Annexe 1 - Demande de compléments relative au dossier d'enregistrement de la centrale d'enrobage à chaud de la société COLAS

Annexe 2 – Observations relatives au dossier autorisation environnementale de la centrale d'enrobage à chaud de la société COLAS :

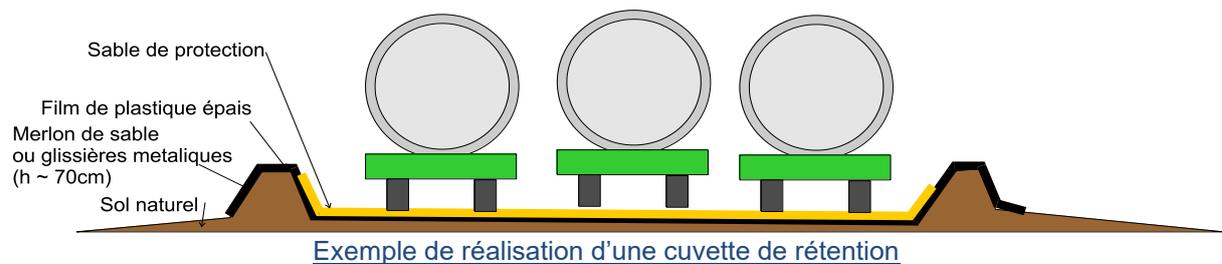
Concernant les Hydrocarbures, le rapport de l'URSIF montre que :

- les concentrations mesurées en 4 HAP (benzo(k)fluoranthène, indéno(1,2,3-cd)pyrène, benzo(b)fluoranthène et benzo(a)pyrène) sont très largement inférieures au seuil de l'arrêté du 9/04/2019.
- la concentration en naphthalène est très largement inférieure au seuil de l'arrêté du 9/04/2019
- la somme des concentrations pour les 2 paramètres (naphthalène, benzo(a)pyrène) est inférieure à 0,2 mg/Nm³

En conséquence et conformément aux dispositions de l'article 9.2 de l'AMPG, **la mesure périodique de ces composés n'est pas nécessaire**.
